Da: katia.bosco [katia.bosco@geopec.it]
Inviato: sabato 15 marzo 2014 10:10
A: dgsalvanguardia.ambientale@pec.minambiente.it
Oggetto: osservazioni anas megalotto 3 per conto di bosco francesca
Allegati: BOSCO FRANCESCA.pdf

Oggetto: Ai sensi dell'art. 183 comma 4 del D. Lgs 163/2006, art. 34 comma 4 della legge n°
221/2012:

OSSERVAZIONI relative alla valutazione di impatto ambientale intervento ANAS SPA "SS 106
Jonica con la SS 534 (km 365 +150) a Roseto Capo Spulico (KM 400 + 000). Megalotto 3"

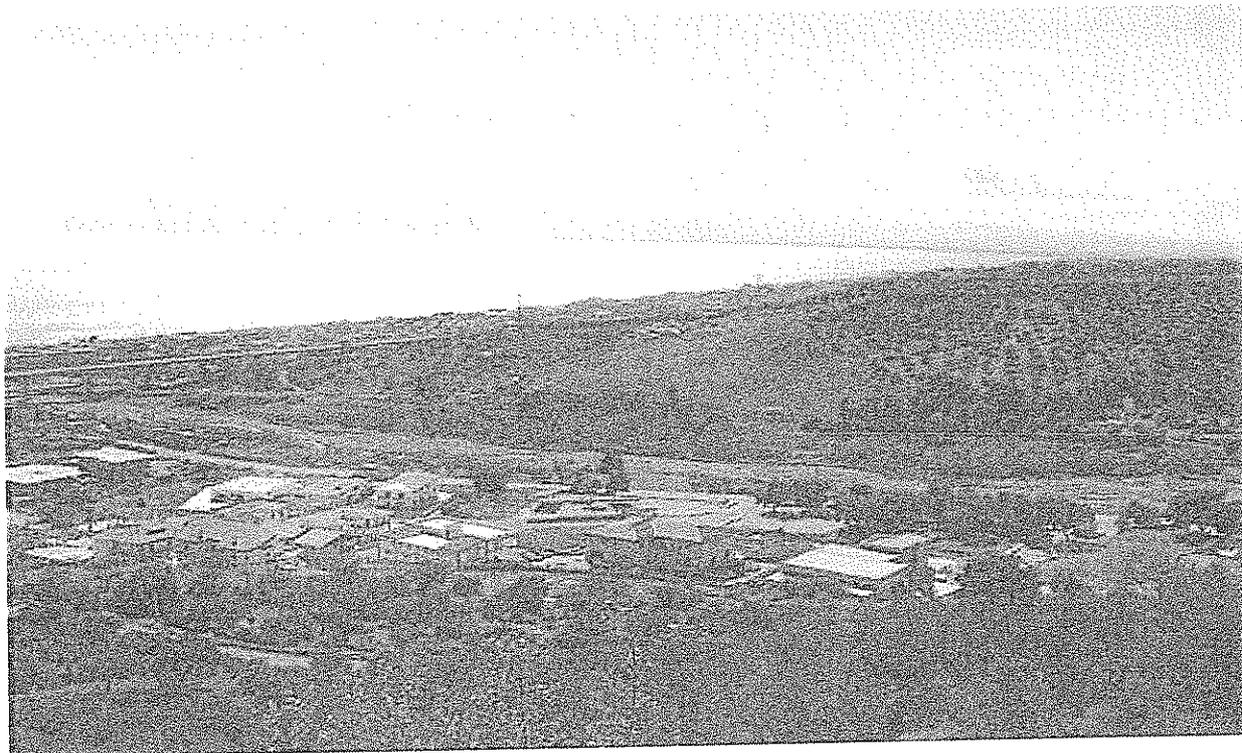
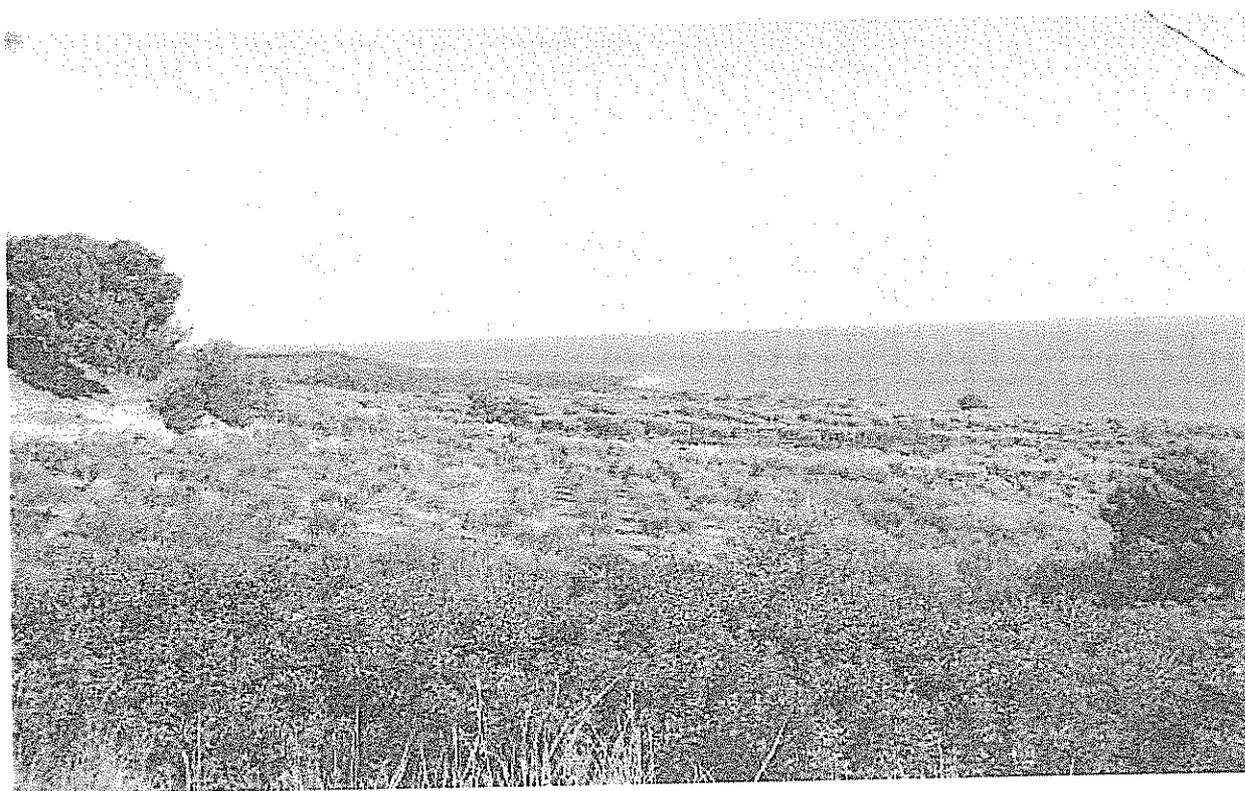
fiume Pagliaro: prog. Definitivo viadotto lung. 640 m h 57 m- prog. Preliminare viadotto lung. 522 m h 35m

Svincolo di Albidona: prog Definit in superficie lung 1155 m -prog Prelim 580 m in gallerie, 580 m fuori terra

Rovitti: prog. Definitivo in superficie lunghezza 863 m -prog. Prelim. tutto in galleria

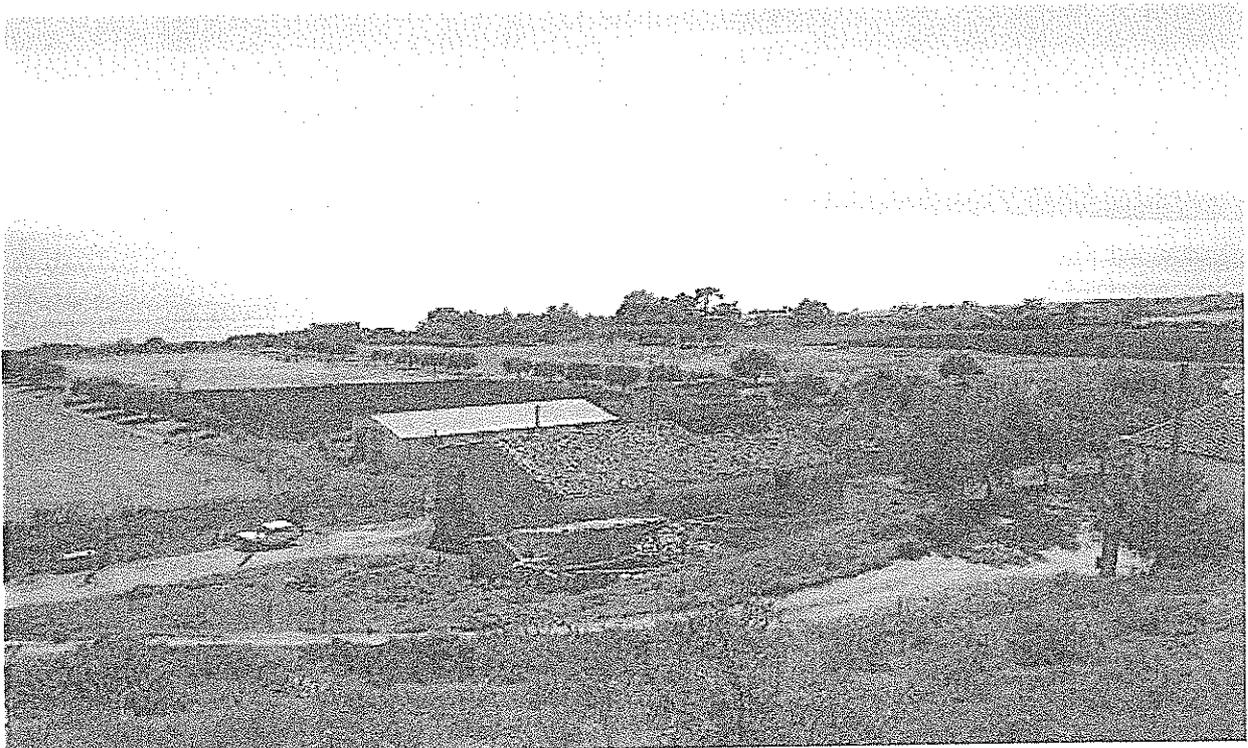
Rovitti: prog. Def. fuori terra lunghezza 863 m -prog. Prelim. tutto in galleria

Rovitti: prog. Def. In superficie lunghezza 863 m -prog. Prelim. tutto in galleria

Canale Forno: prog. Def. viadotto lunghezza 420 m h 60 m -prog. Prelim. viadotto lung 216 h 29 m

Torre di Albidona/Schiavi: prog. Def. Galleria art. lung 200m, in superf l 863m -prog. Prelim tutto in galleria

Torre di Albidona/schiavi: prog. Def. Galleria art. lung 200 m in sup 863m -prog. Prelim tutto in galleria nat

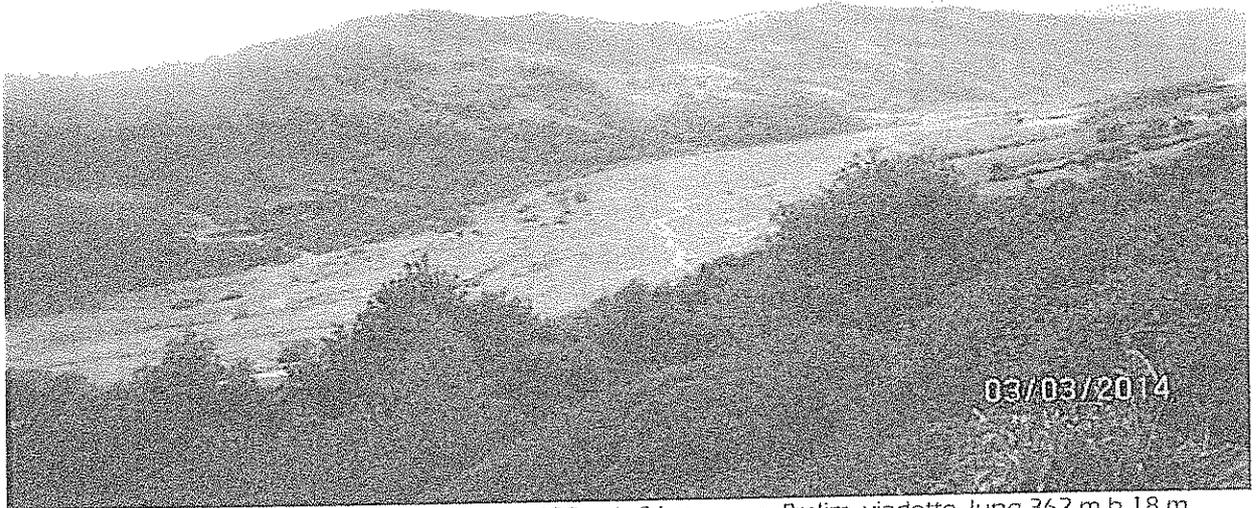
Torre di Albidona/schiavi: prog. Def. Galleria art. 200m. in superf 863 m. prog. Prelim. tutto in galleria nat

Torrente Avena: prog. Def. viadotto lung 695 m h 84 m - prog. Prelim. viadotto lung 362 m h 18 m

Torrente Avena: prog. Def. viadotto lung 695 m h 84 m - prog. Prelim. viadotto lung 362 m h 18 m

Torrente Avena: prog. Def. Viadotto lung 695 m h 84 m -prog. Prelim. viadotto lung 362 m h 18 m

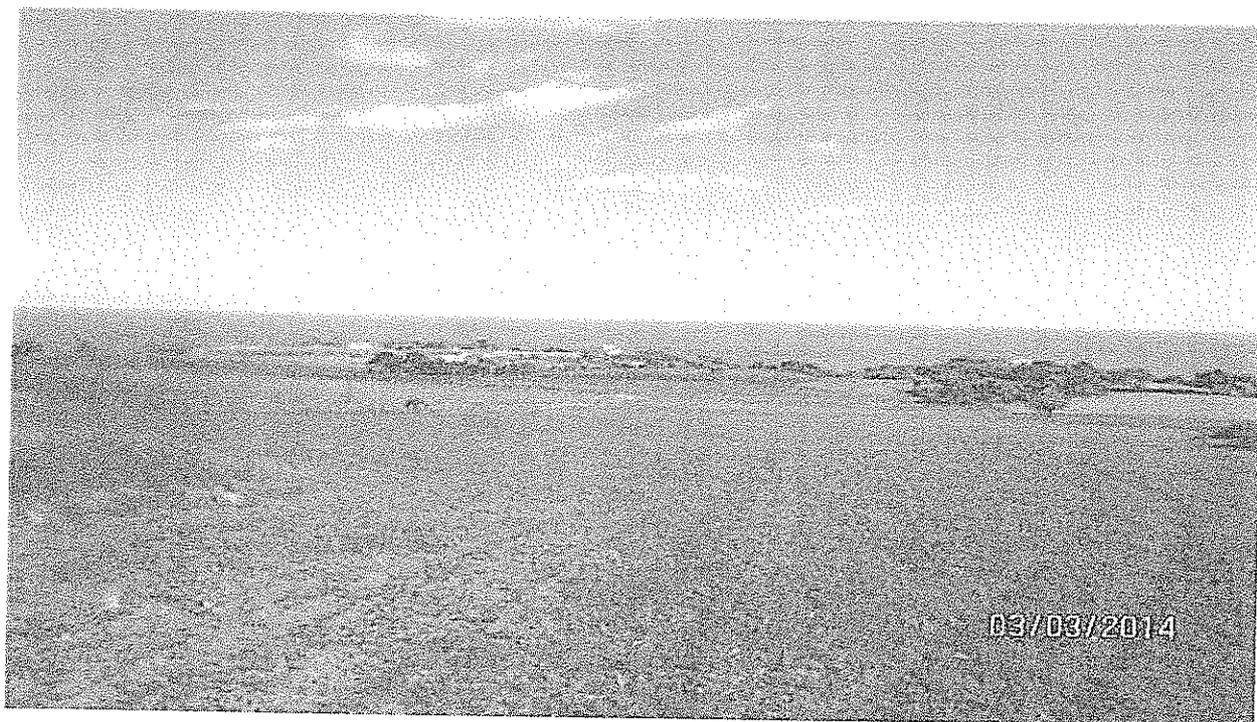
Stillitano: prog. Def. In superficie lung 626 m -prog. Prelim. tutto in galleria naturale

Stillitano: prog. Def. In superficie lung 628 m - prog. Prelim. tutto in galleria naturale

Stillitano: prog. Def. viadotto lung 300 m h 62 m -prog. Prelim. scatolare lung 218 m h 7 m

Potresimo: prog. Def. in superficie e in gallerie artificiali -prog. Prelim. tutto in galleria naturale

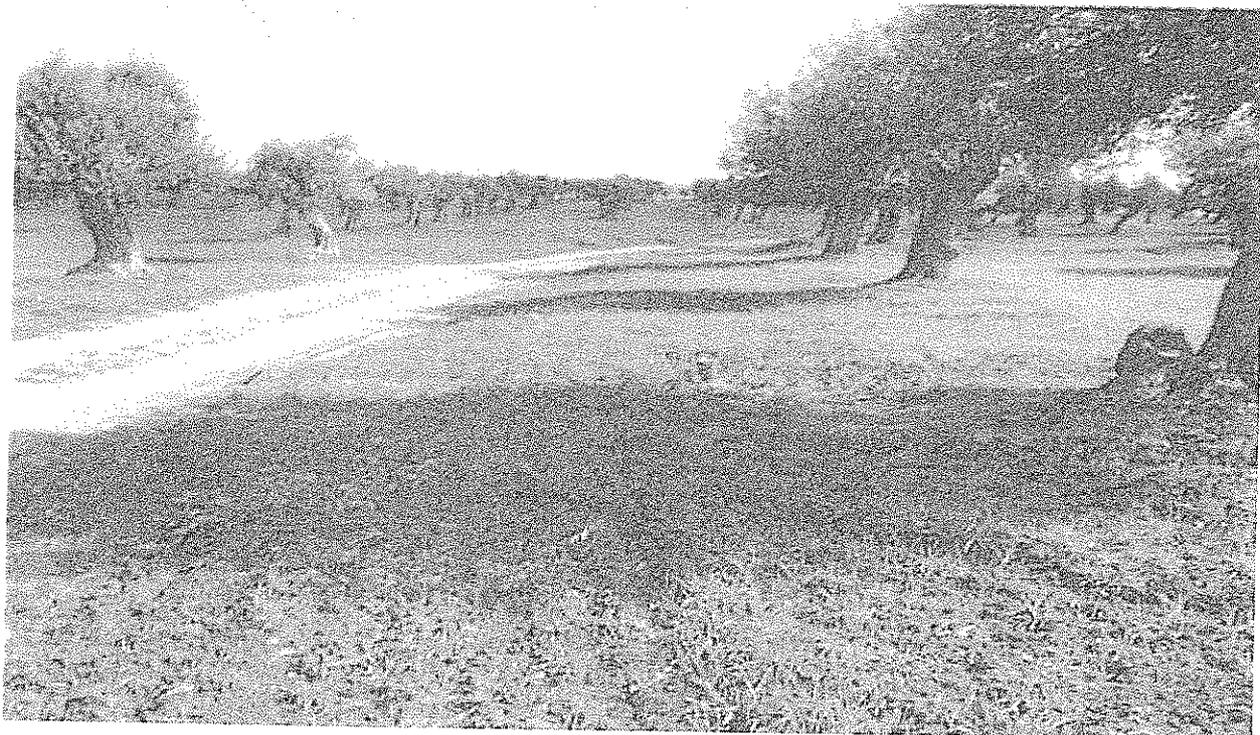
Canale Potresimo-Celogreco: prog. Def. viadotto lung 270 m h 55 m -prog. Prelim.scatolare lung 86 h 8 m

Celogreco (uliveti secolari): prog. Def.galleria artif e in superficie -prog. Prelim. tutto in galleria naturale

Celogreco (uliveti secolari): prog. Def.galleria artif e in superficie -prog. Prelim. tutto in galleria naturale

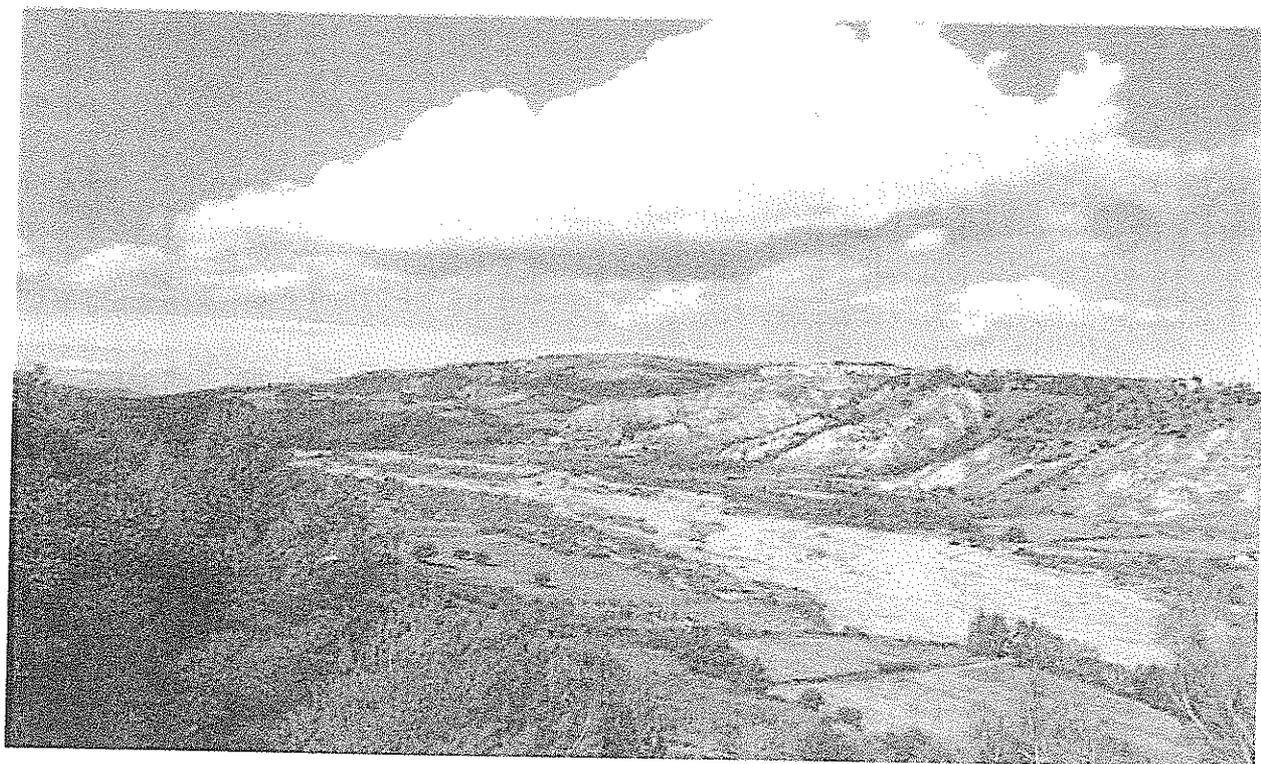
Celogreco (uliveti secolari): prog. Def.galleria artif e in superficie -prog. Prelim. tutto in galleria naturale

Fiumara Straface: prog. Def. viadotto lung 686 m h 56 m -prog. Prelim.viadotto lung 454 m h 14 m

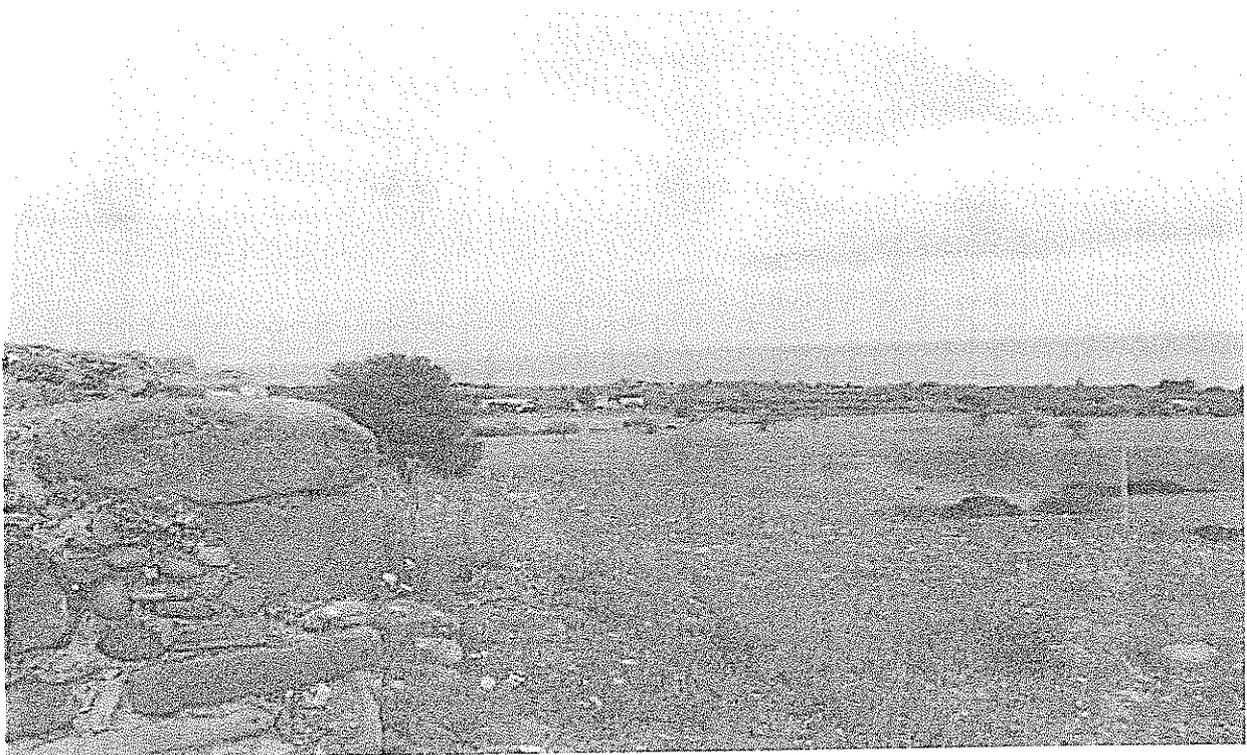
Fiumara Straface: prog. Def. viadotto lung 686 m h 56 m -prog. Prelim.viadotto lung 454 m h 14 m

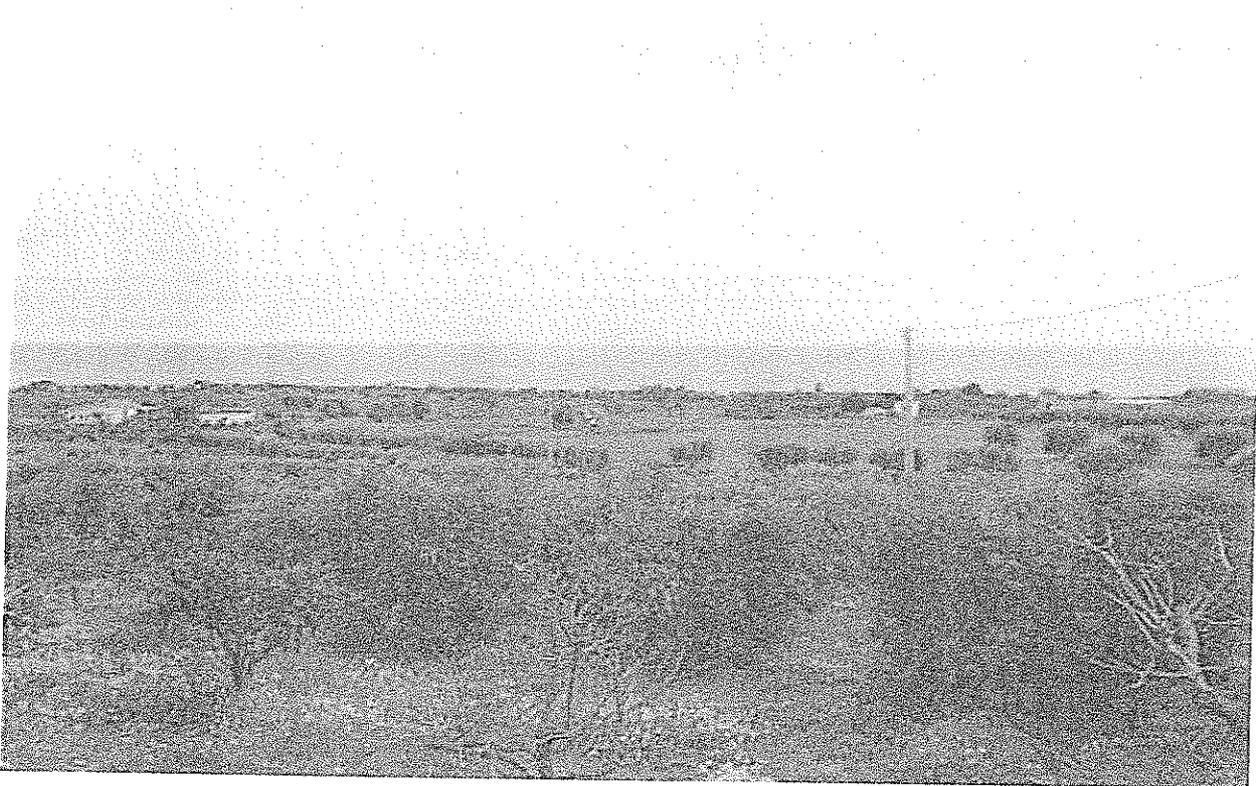
C.da Lista: prog. Def. tratto in superficie lung 1452 m -prog. Prelim. Galleria naturale lung 680m + svincolo

C.da Lista: prog. Def. tratto in superficie lung 1452 m -prog. Prelim. Galleria naturale lung 680m + Svincolo Amendolara (soppresso su richiesta comune di Amendolara Delibera Cons Com n° 10 del 28/07/04) e richiesta di gallerie

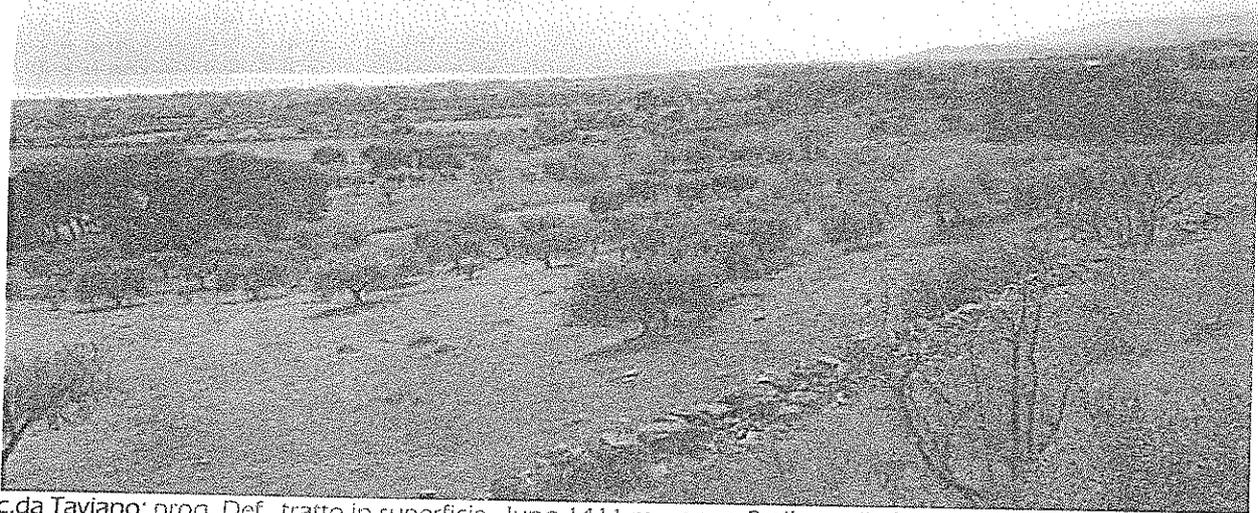
Canale della Donna: prog. Def. viadotto lung 90 m h 22 m-prog. Prelim. viadotto lung 101 m h 14 m

c.da Taviano: prog. Def. tratto in superficie lung 1411 m - prog. Prelim. galleria naturale lung 1354 m

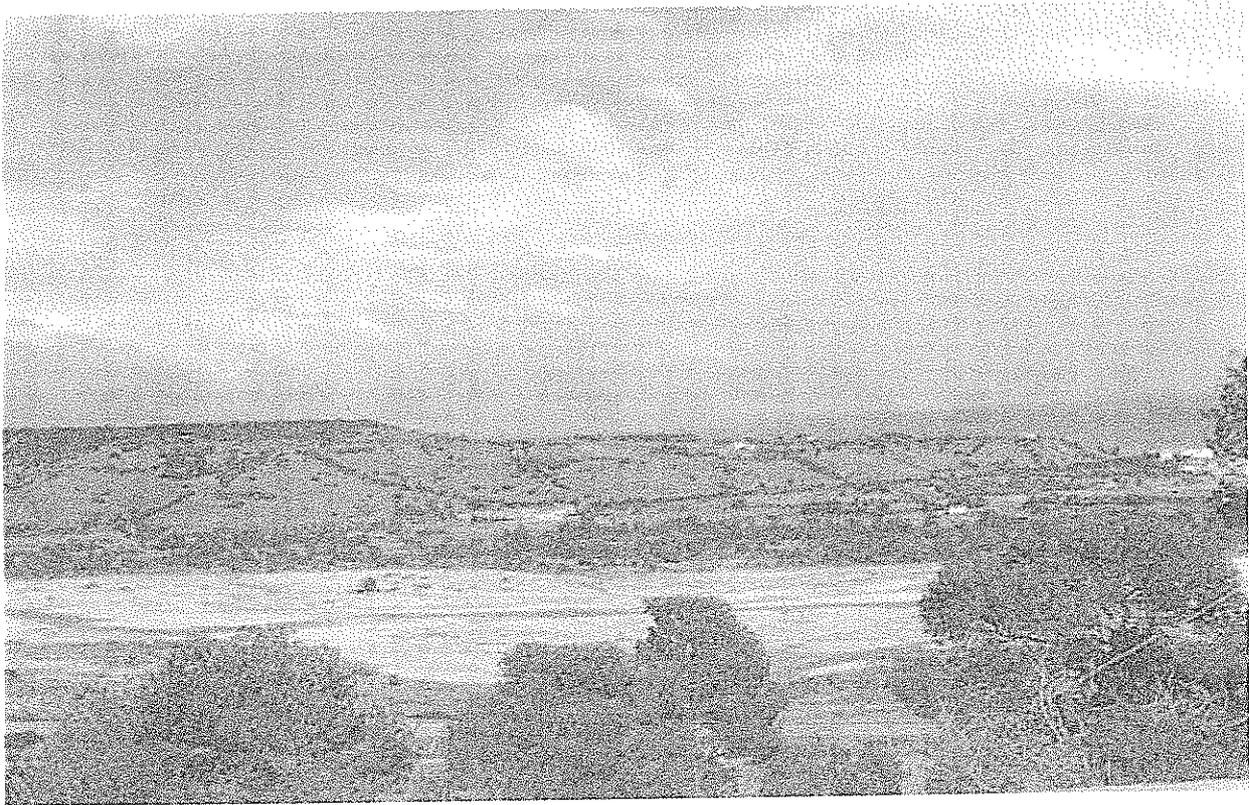
c.da Taviano: prog. Def. tratto in superficie lung 1411 m - prog. Prelim. galleria naturale lung 1354 m

Fiume Ferro: prog. Def. viadotto lung 537 m h 31 m - prog. Prelim. viadotto lung 548 m h 13 m
